Modulo per la presentazione delle osservazioni per i piani/programmi/progetti sottoposti a procedimenti di valutazione ambientale di competenza statale

ID: Codice procedura (ID_VIP/ID_MATTM):12691

“Progetto di un impianto eolico denominato "Pitigliano" ubicato nei comuni di Pitigliano (GR) e Sorano (GR) costituito da 20 (venti) aerogeneratori di potenza nominale 7,0 MW per un totale di 140,0 MW con relative opere connesse ed infrastrutture indispensabili”

Immagine 1. Vincoli ex art. 136 del CBC dal PIT della Regione Toscana e zona approssimativa dove è progettato l'impianto industriale.

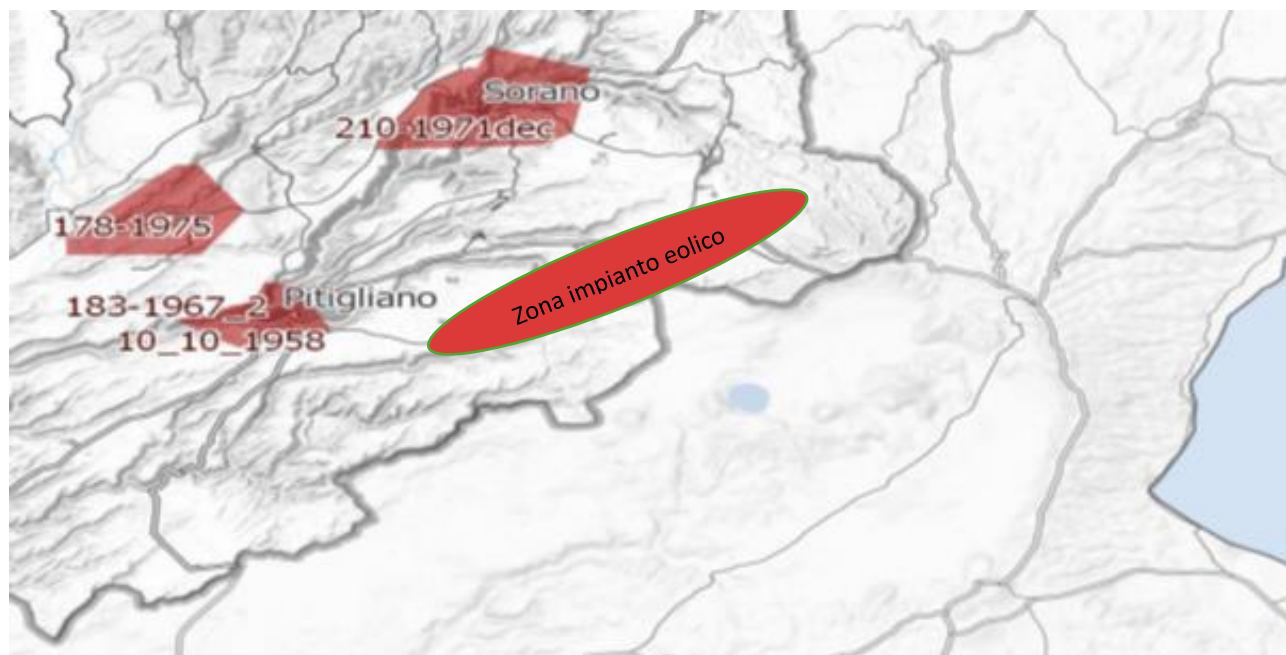
Al contrario si evidenzia che l'impianto eolico industriale citato non solo ricadrebbe con tutti e 20 gli aerogeneratori all'interno delle fasce di rispetto di 3 km di due vincoli paesaggistici di notevole interesse pubblico esistenti nella Regione Lazio e con una parte di essi nel vincolo paesaggistico del Centro abitato di Sorano (GR) quindi in aree non idonee all'installazione di impianti di energia rinnovabile. Addirittura, alcuni aerogeneratori sarebbero ubicati a poche centinaia di metri dai perimetri dei due vincoli paesaggistici laziali ex art 136 del CBC.

Inoltre, come sostiene la Proponente parte dell'impianto si verrebbe a trovare a 3,5 km dal centro abitato di Sorano. Infatti, tre degli aerogeneratori WTG 08, 09, 10 sono addirittura all'interno delle fasce di rispetto dei 3 km del suo vincolo paesaggistico di notevole interesse pubblico ex art 136 del CBC. Si evidenzia che così si crea

un'ulteriore incompatibilità con la tutela del Paesaggio.

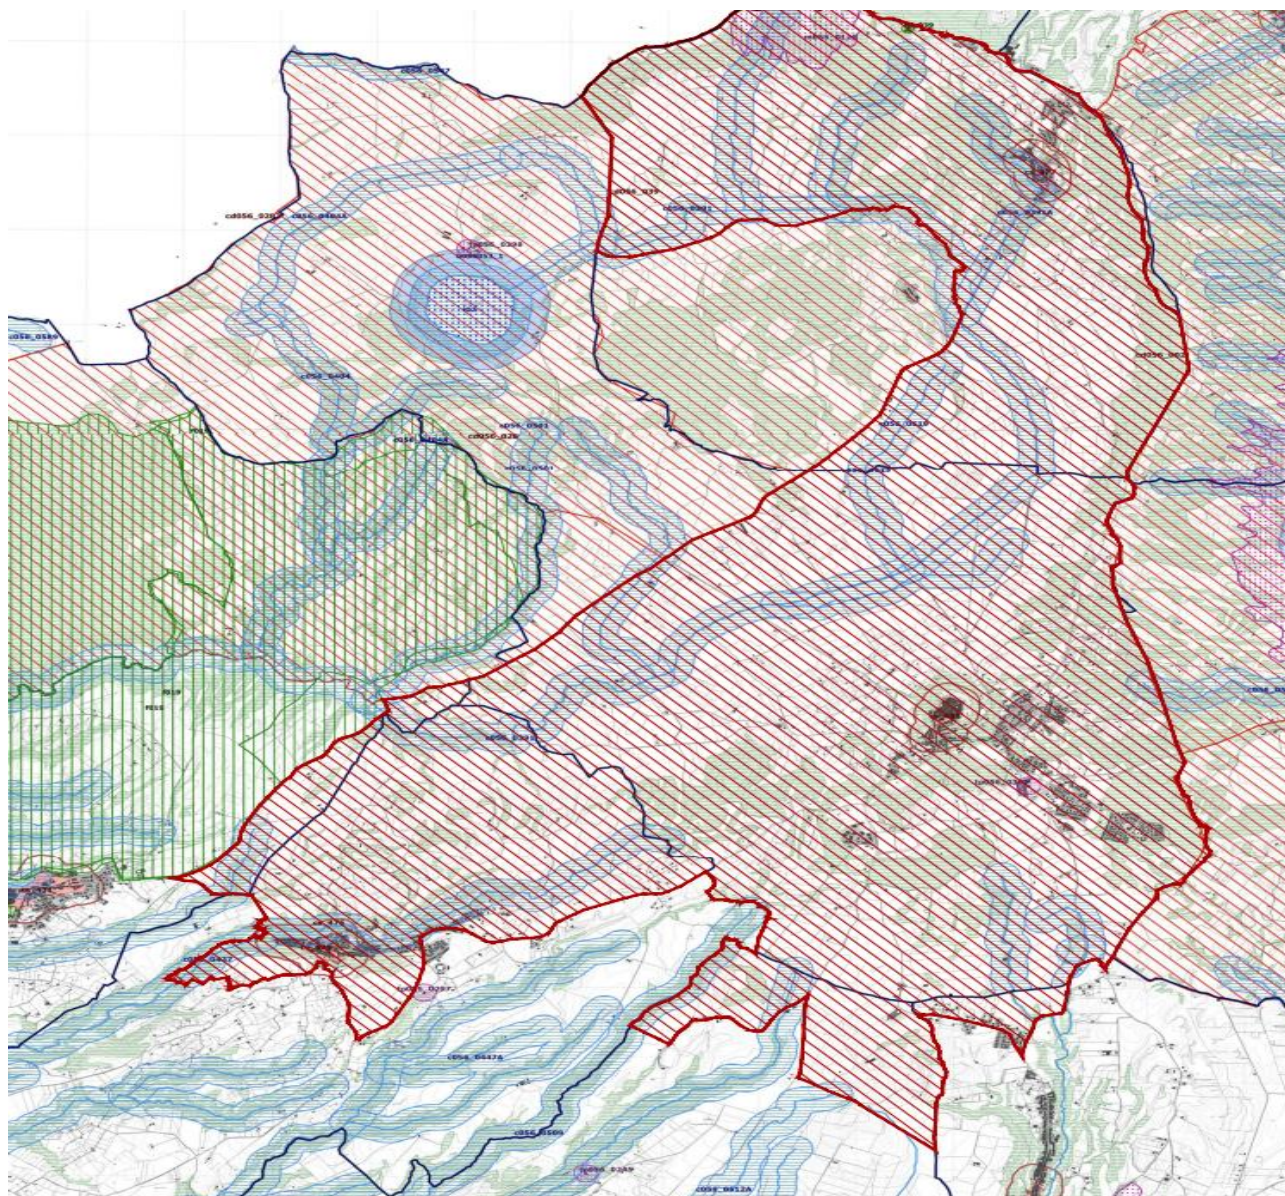
Come è illustrato nell'immagine si ribadisce che l'impianto industriale "Pitigliano" ricade completamente all'interno delle fasce di rispetto dei due vincoli di notevole

interesse pubblico e lambisce quelle di un terzo vincolo e quindi come affermato dal Consiglio di Stato nelle sentenze citate, l'impianto è insediato in area non idonea ai sensi dell'art. 20 comma 8 lettera c quater del D.Lgs. n. 199/2021 e ss.mm.ii al contrario di quanto sostiene la proponente.

Immagine 3. Cumulo di una parte di impianti eolici, fotovoltaici e geotermici industriali in progettazione ed esistenti intorno all’eolico industriale “Pitigliano”.

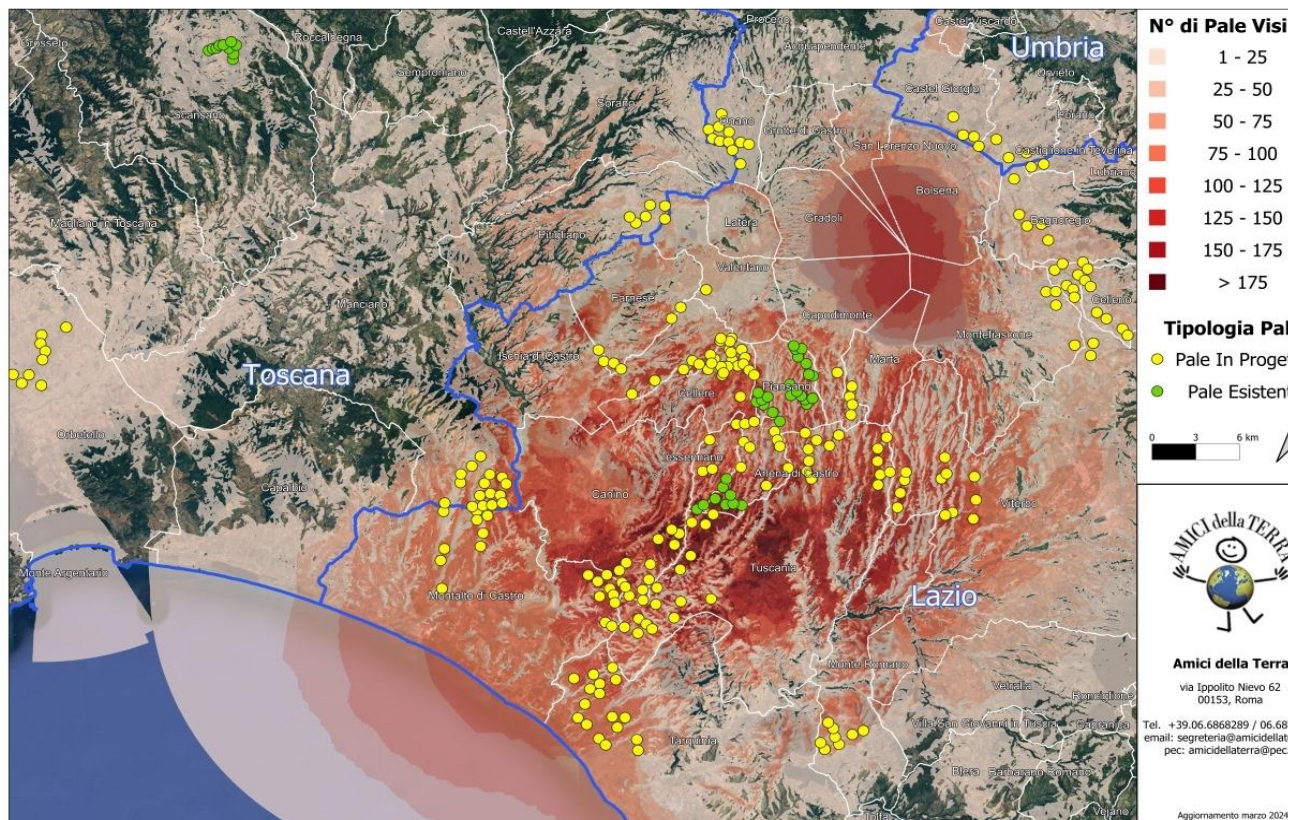
Beni Culturali “*Ambito paesaggistico, geologico e geomorfologico dell’orlo della caldera di Latera ...*” Non vengono nemmeno citati gli impianti eolici in progetto al MASE, il “Rempillo” (6 aerogeneratori) e un altro in verifica amministrativa di 14 aerogeneratori e 72, 6 MW. Ad oggi nei territori di Pitigliano, Sorano e in quello limitrofo potenzialmente potrebbero essere insediati 40 aerogeneratori alti 200 metri e larghi 170. Ma la proponente non cita neanche altri impianti che creerebbero il cumulo e quindi maggiore impatto. Infatti, sul territorio della “Città del Tufo” (Sorano e Pitigliano) impatterebbero anche l’impianto eolico “Montarzo” di Onano con 13 aerogeneratori con le dimensioni ricordate, l’altro eolico industriale nel territorio di Valentano con sette aerogeneratori (stesse dimensioni), gli impianti di Farnese con un minieolico di 3 Torri alte 60 metri già installate in località Poggio del Crognolo e l’impianto eolico industriale “Vallerosa” (7 aerogeneratori alti 200 metri e larghi 158 metri) in procedura VIA presso la Regione Lazio. Inoltre, altri impianti del minieolico già presenti a Valentano, Cellere e Piansano e due progetti eolici industriali con le stesse dimensioni (200 m x 170 m) nel Comune di Ischia di Castro. La valutazione del cumulo non prende neanche in considerazione gli impianti industriali di fotovoltaico e agrivoltaico in progetto a Farnese, Valentano, Ischia di Castro, Cellere. L’impianto geotermico in procedura Via al MASE, progettato nella Caldera di Latera. Quindi è stata effettuata una valutazione del potenziale impatto cumulativo non veritiera a dispetto di quanto affermato dalla proponente che sostiene di aver preso in considerazione uno spazio di 10 km intorno al suo impianto per gli impatti che si creerebbero.

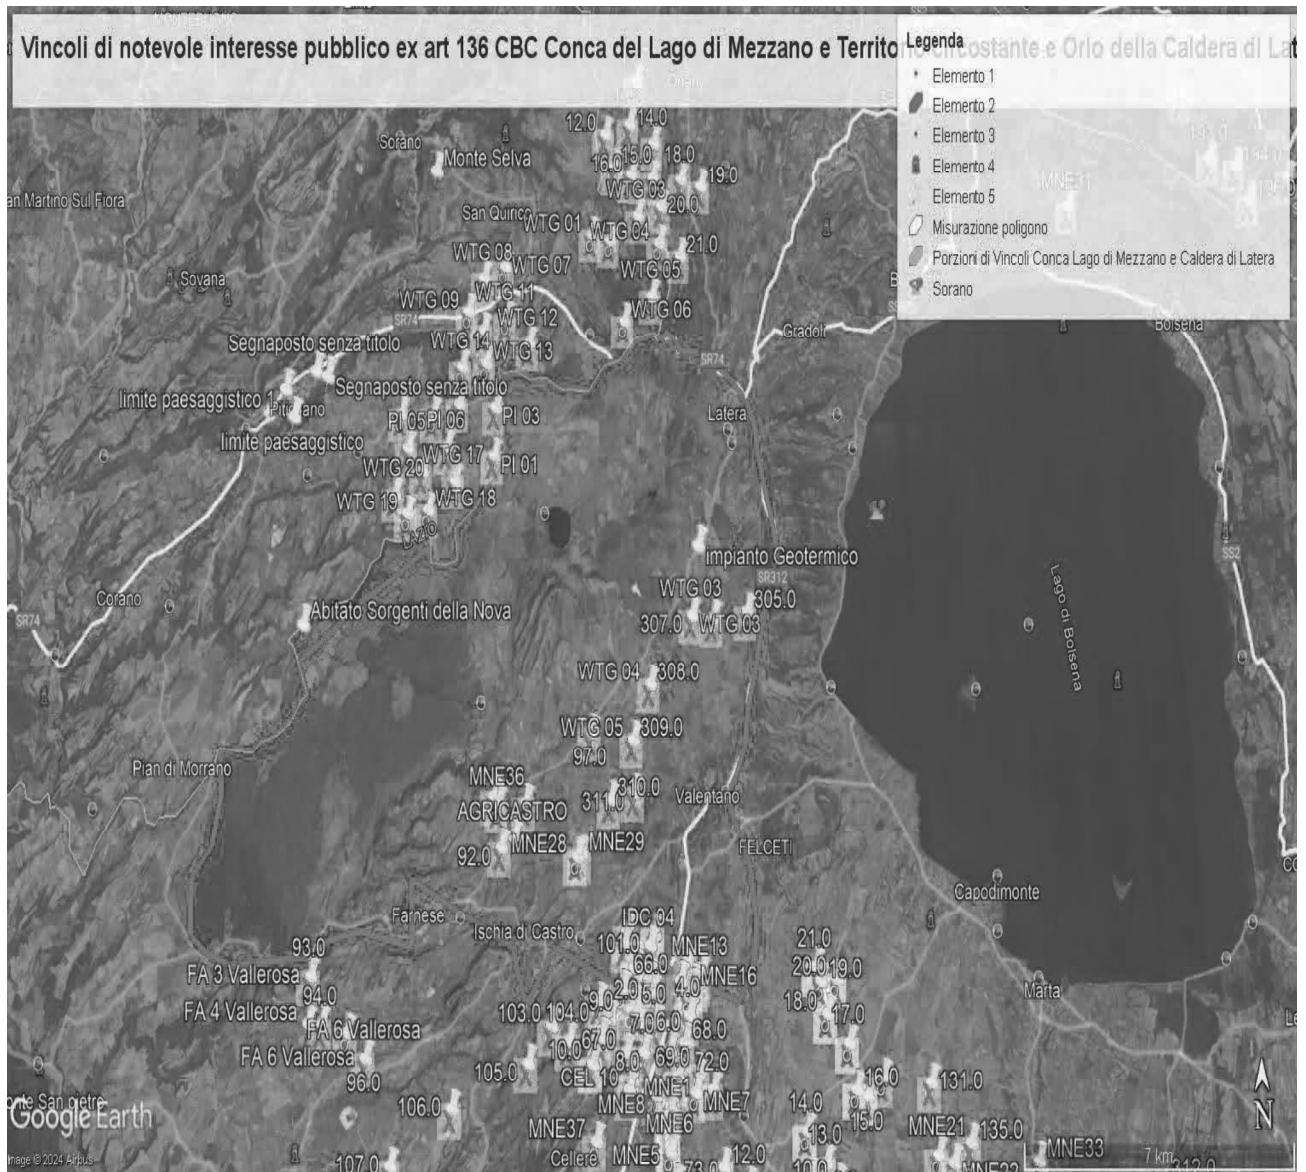
ma nelle sue immediate vicinanze (a soli 100 metri i primi due aerogeneratori) oltre ad impattare sul territorio e sulle economie di cinque Comuni del Lazio (Farnese, Onano, Latera, Valentano, Grotte di Castro e Gradoli) si trova nelle fasce di rispetto dei Beni di notevole interesse pubblico come si è evidenziate nelle Osservazioni precedenti e crea degli impatti negativi anche sui beni naturalistici come verrà dettagliato nell'Osservazione relativa alla Vinca. Inoltre, andrebbe a sommarsi al già enorme cumulo di impianti eolici e fotovoltaici e geotermici che creano una elevata criticità ambientale nella provincia di Viterbo e interferiscono anche con il territorio toscano come si può vedere dalle varie immagini dell'Allegato n. 1.

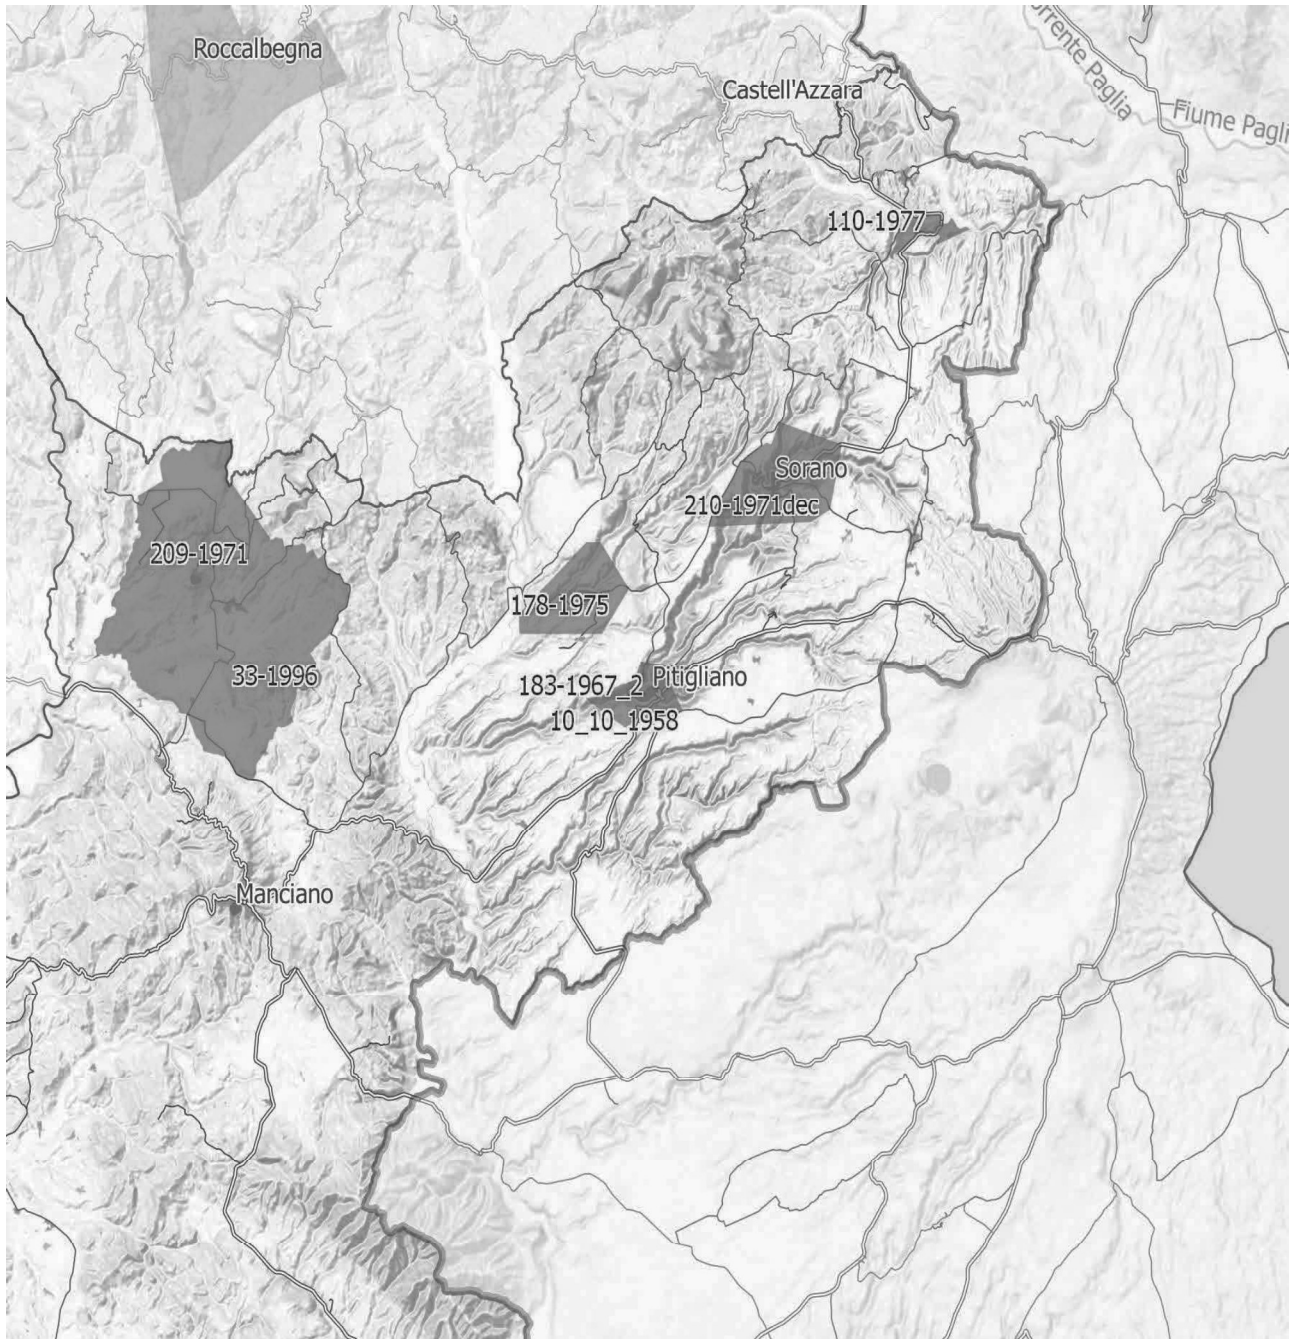
IMMAGINE n. 4 Si evidenzia che i tre aerogeneratori WTG 07, WTG 08 e WTG 09 impattano con il vincolo paesaggistico di notevole interesse pubblico del Centro Storico di Sorano. Il WTG 07 si troverebbe a 2828 m, WTG 08 2504 e WTG 09 2990. Il cavidotto dell'impianto invece impatta in buona parte del Vincolo paesaggistico ex art. 136 del CBC del Centro Storico di Pitigliano.

IMMAGINE n 5. Mappa eolici elaborata dall'Associazione Amici della Terra. La mappa evidenzia il cumulo degli impianti tra Lazio e Toscana.

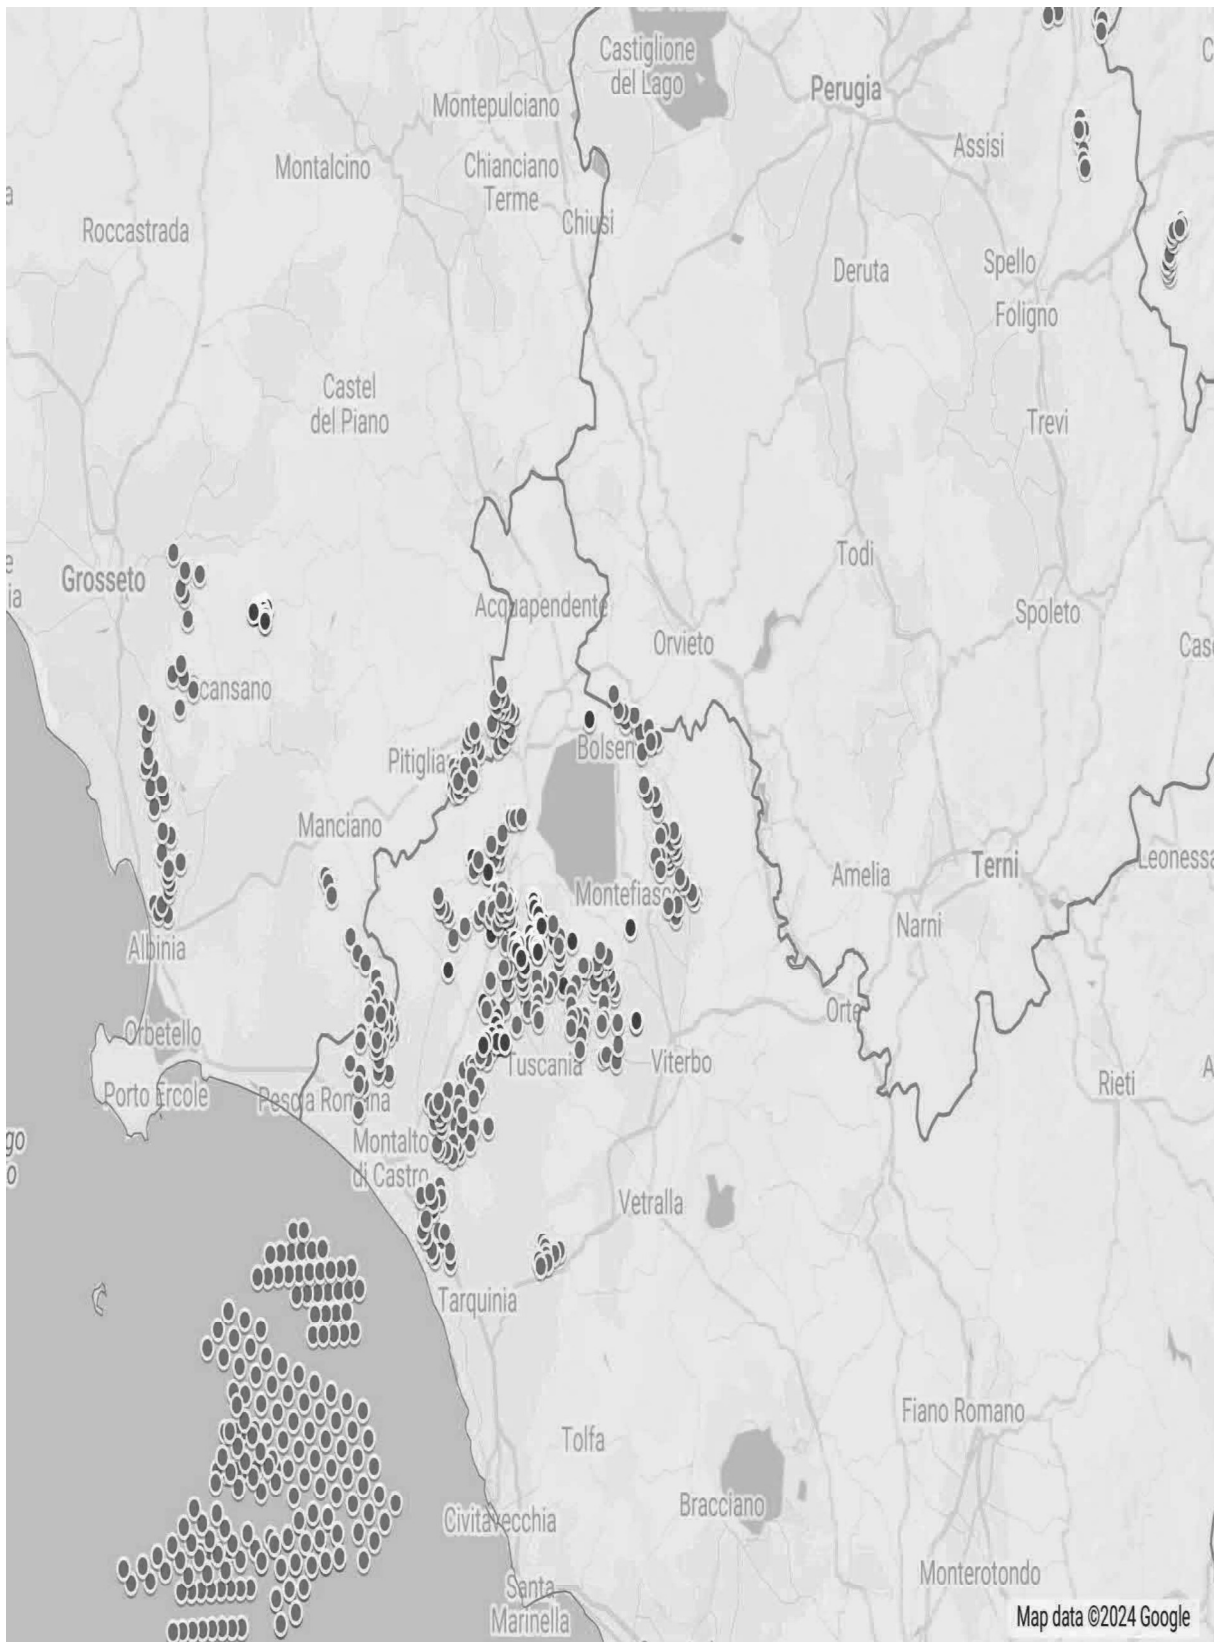
Riguardo al cumulo degli impianti FER, le mappe prodotte dalla proponente riguardano, come già evidenziato, soltanto una parte molto piccola degli impianti FER dell'area intermedia e vasta e in particolare di quelli eolici che contribuiscono a creare un notevole cumulo e la saturazione del territorio tosco laziale. Riguardo al cumulo dei soli impianti eolici si riporta la mappa dell'intervisibilità degli impianti eolici elaborata dall'Associazione nazionale “Amici della Terra”.
